# Nota inspraak- en overlegreacties bestemmingsplan "Stationsstraat 23-27"

## Notitie / Memo

**Onderwerp: Beoordeling bewonersvarianten onderdoorgang Hardinxveld-Giessendam**

*Figuur 4: Drie alternatieven ontsluiting noordzijde*

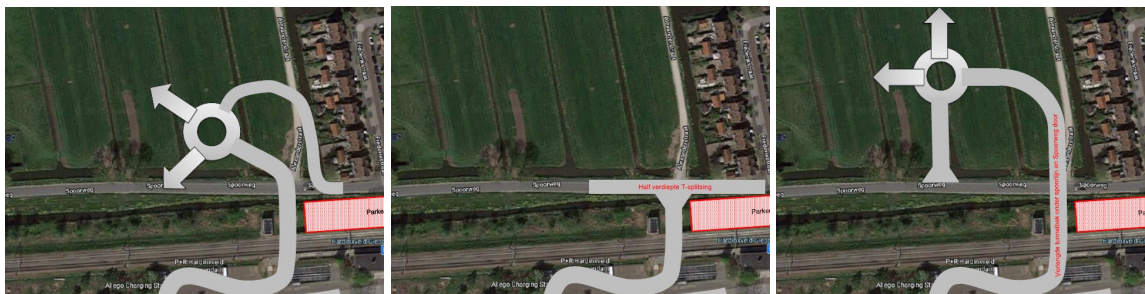
Vanuit de belanghebbenden zijn drie alternatieven voorgesteld voor de onderdoorgang en ontsluiting aan de noordzijde van de spoorlijn. Zie ook figuur 4.

- 1 De Spoorweg wordt verlegd en aangesloten op een rotonde, waardoor de helling van de onderdoorgang meteen na de spoorlijn kan starten.
- 2 De Spoorweg wordt half verdiept aangelegd en met een T-splitsing aan de onderdoorgang verbonden.
- 3 De onderdoorgang gaat onder spoorlijn en Spoorweg door, hierna loopt de helling tot het maaiveld.

Alternatief 2 van de situaties aan de noordzijde betekent dat, gezien het geringe hoogteverschil dat de helling kan overbruggen tussen spoorlijn en Spoorweg, de Spoorweg geheel verdiept gerealiseerd moet worden. De T-splitsing moet dan ook verdiept gerealiseerd worden. Echter moet beneden in de T-splitsing goed zicht zijn op het verkeer vanuit de Spoorweg of onderdoorgang, waardoor de grondwerende constructie erg groot wordt. Hierdoor is de inpassing in het landschap lastig, en zijn de kosten erg hoog in tegenstelling tot alleen een rechte of gebogen helling.

Alternatieven 1 en 3 zijn beide gesitueerd in het weiland, waardoor de benodigde lengte van de helling en een vlakke aansluiting mogelijk is. Echter zijn de hellingen wel langer dan geschetst in figuur 4. Het verschil in de twee alternatieven is dat alternatief 3 waarschijnlijk duurder is. Dit is omdat een langere tunnelbak nodig is die langer op diepte blijft, omdat deze onder de spoorlijn en Spoorweg gaat.

Voor de alternatieven aan de noordzijde van het spoor zijn alternatief 1 en 3 kansrijk, waarbij alternatief 1 minder kosten heeft dan 3. Dit omdat bij alternatief 3 een langere tunnelbak gerealiseerd moet worden omdat deze onderdoorgang de Spoorweg en de spoorlijn kruist. Alternatief 2 valt af omdat een erg grote grondwerende constructie nodig is om een verdiepte T-splitsing te realiseren.
